対策箇所説明図

欠陥発生箇所

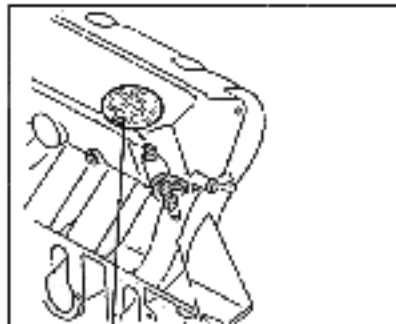
燃料分配管からコールドスタートバルブへの燃料ホースの接続部にある留金具を過度に締めつけたものがあり原動機の熱によって変形、損傷するおそれがある。

全車四、当該燃料ホースを新品と交換するとともに留金具を対策品と交換する。

対策前 ねじ込み式留金具

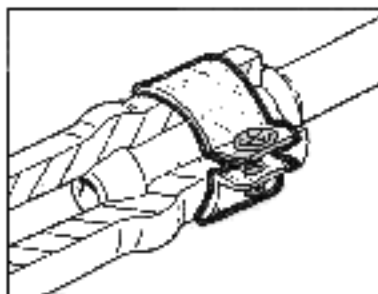
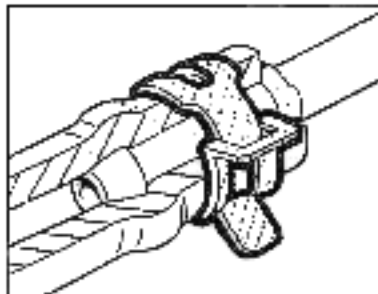
対策後 スプリング式留金具
